改善箇所説明図

(③ステアリングコラムと電気配線の干渉)

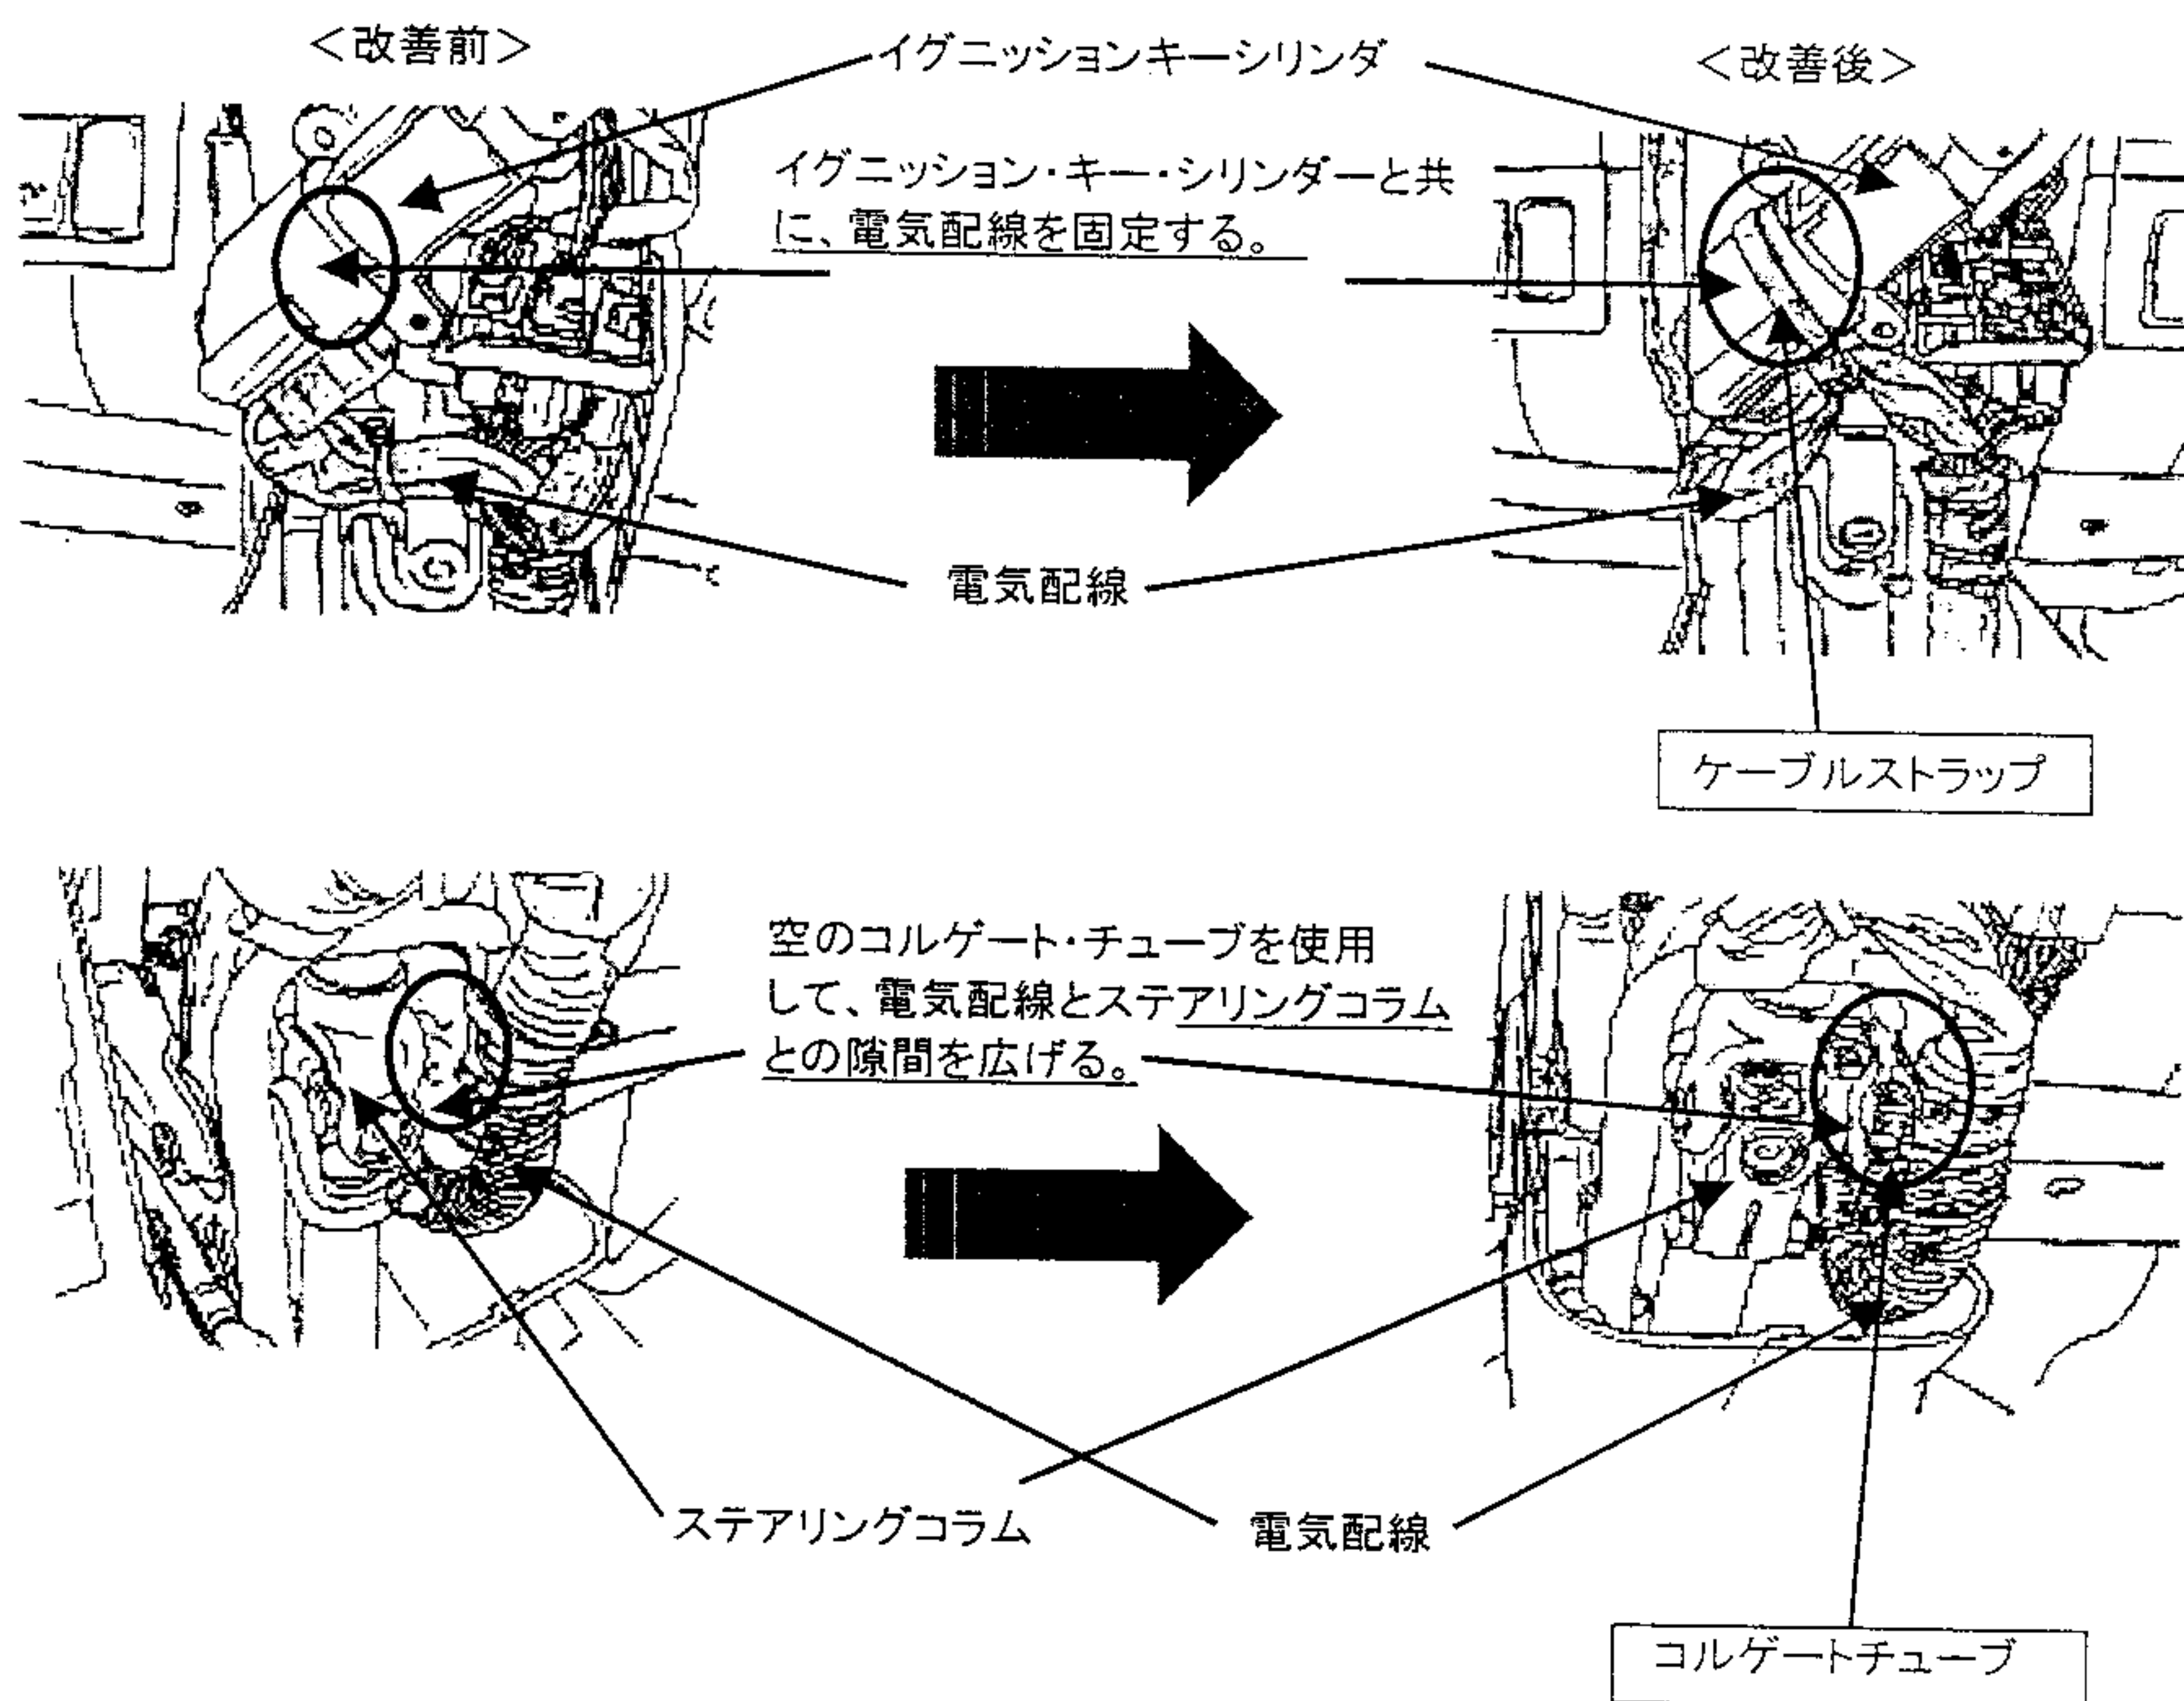
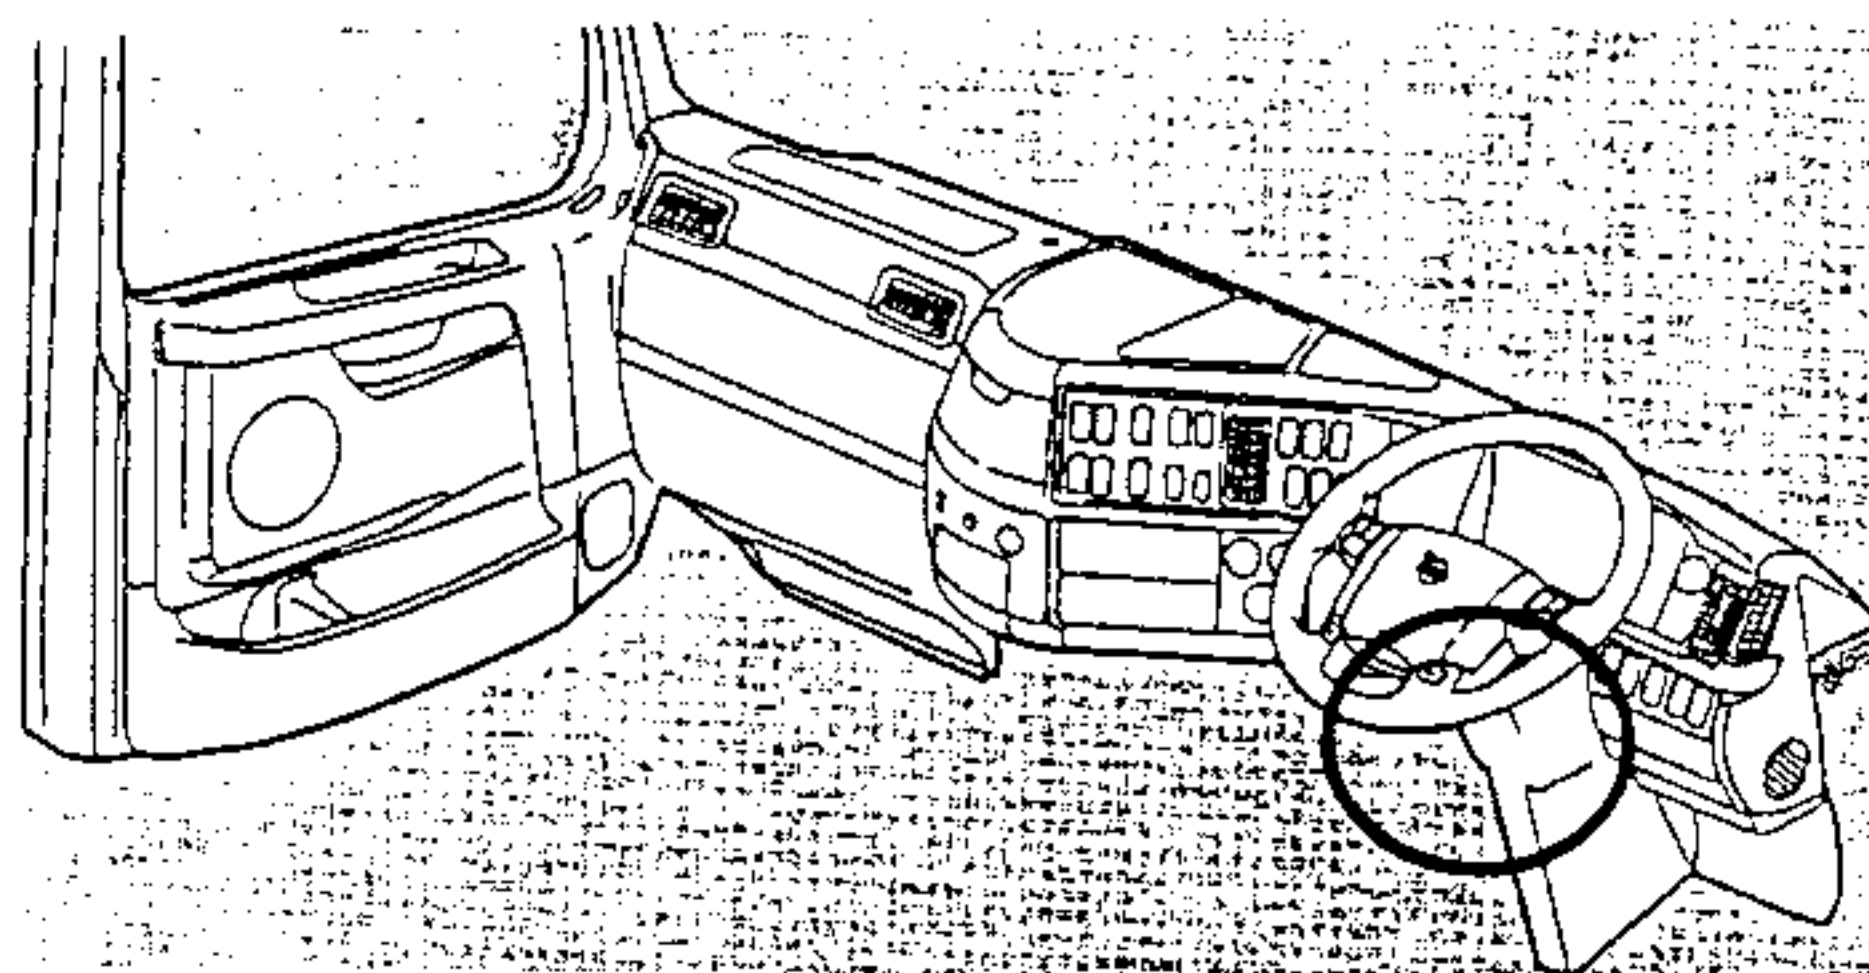
電気装置において、電気配線の取り回しが不適切なため、ステアリングホイールを回したときに、当該ステアリングコラムと電気配線とが干渉するものがあり、そのままの状態で使用を続けると、当該配線が損傷して前照灯等の灯火装置類が点灯しなくなるか、原動機が停止するおそれがある。

全車両、当該配線を点検し、取り回しが不適切なものは、コルゲートチューブを使って取り回し位置を変更する。
